女川原子力発電所第2号機 工事計画審査資料	
資料番号	02-変 2-工-F-01-0001 改 4
提出年月日	2023年 6月 14日
【凡例】 <span style="background-color: yellow;">    </span> : 前回ヒアリング資料からの変更箇所

## 設計及び工事計画変更認可申請書

### 申請範囲及び目録

第2号機

工事計画認可申請	第4-3-1-4-3図
女川原子力発電所 第2号機	
名 称	E11-F004A, B, C 構造図
東北電力株式会社

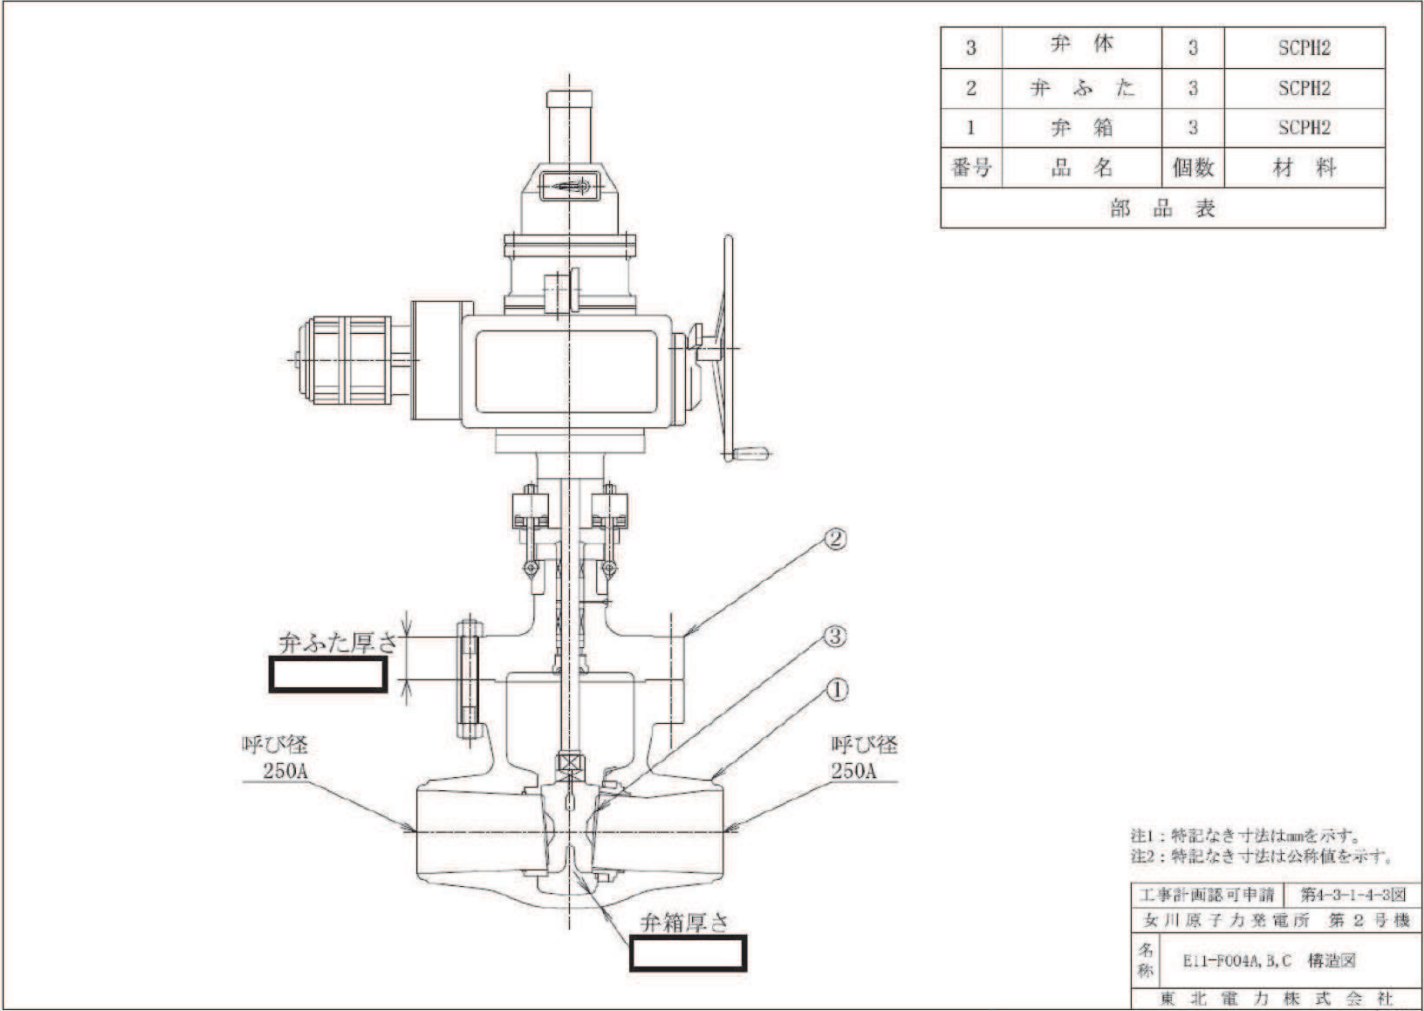
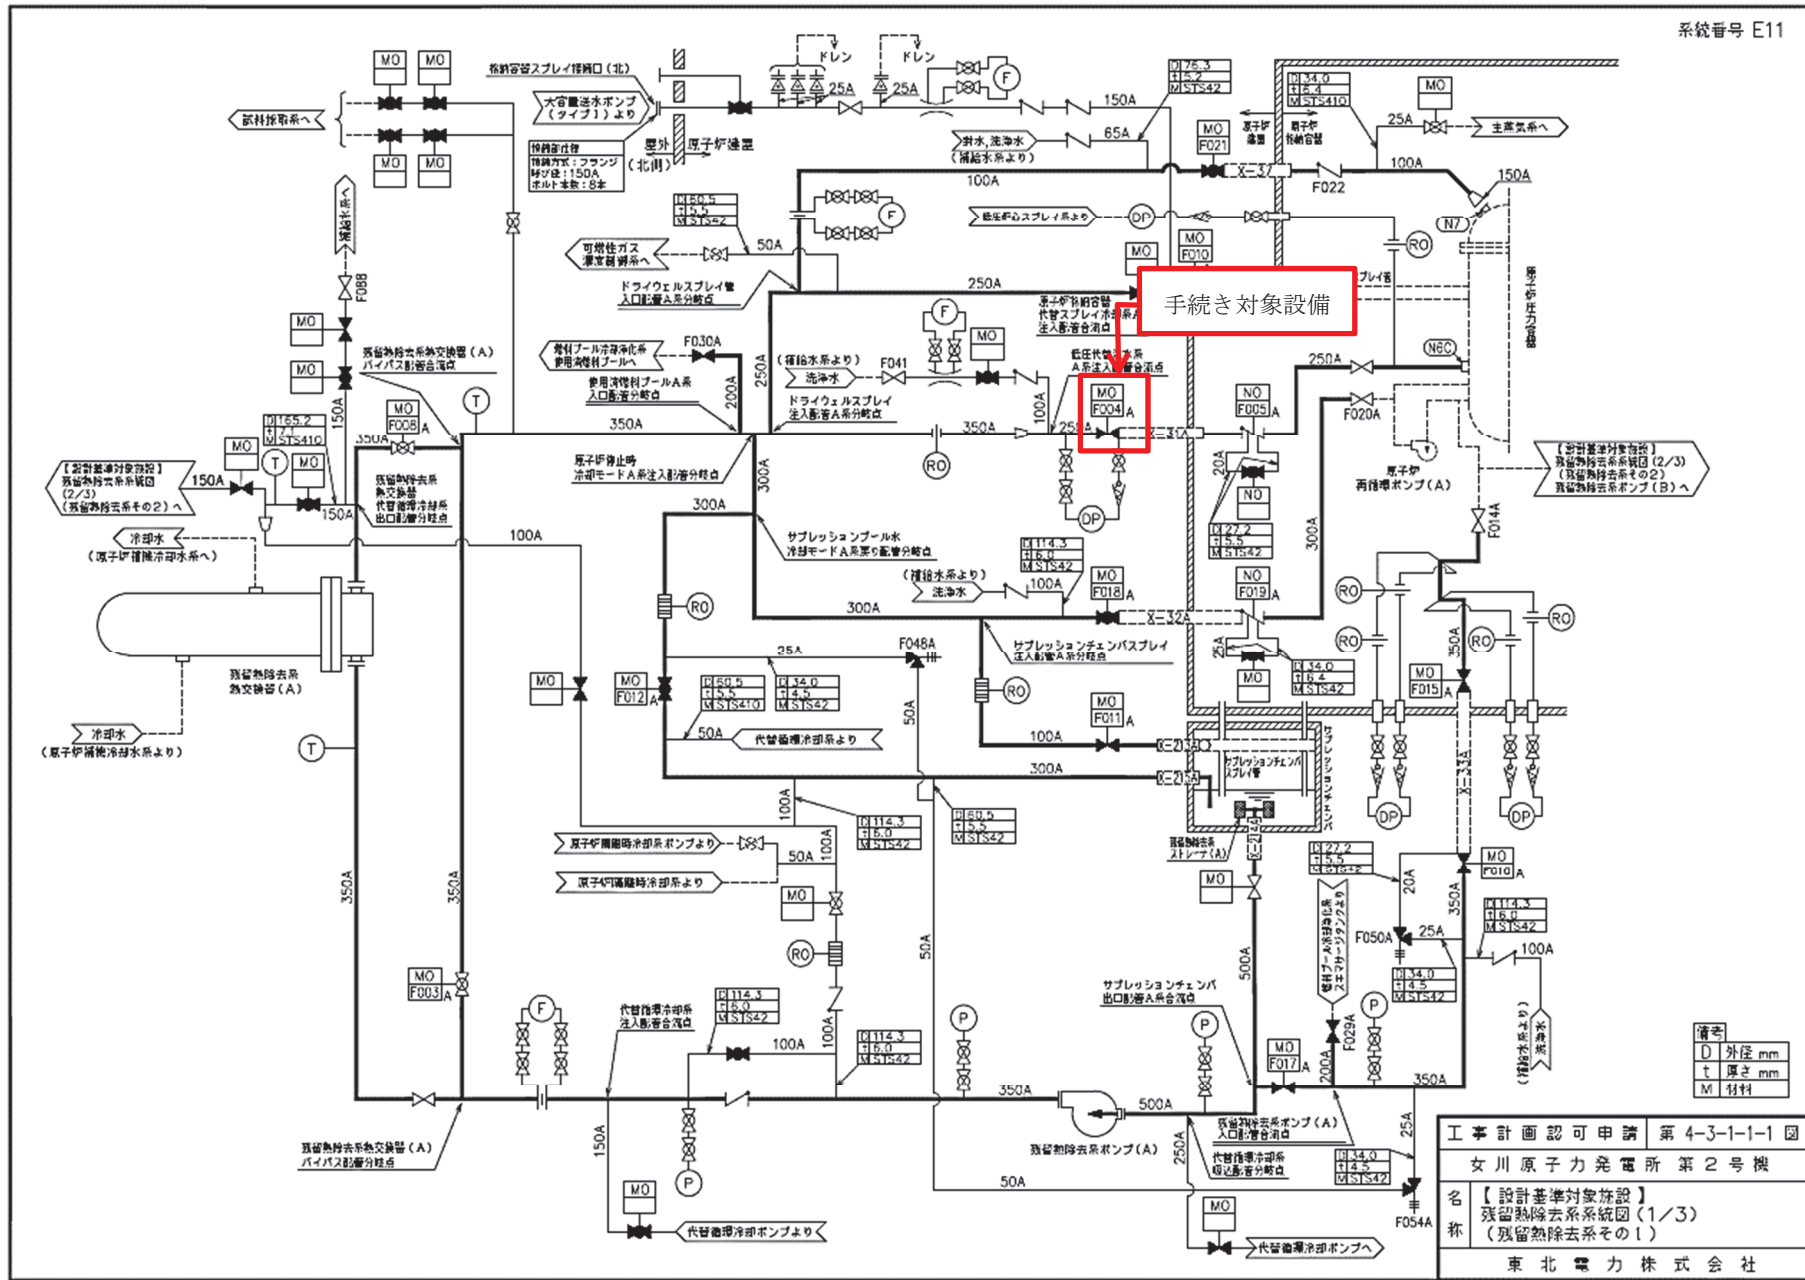
添付資料 2 : E11-F004A, B の構造図 (今回変更認可申請資料)
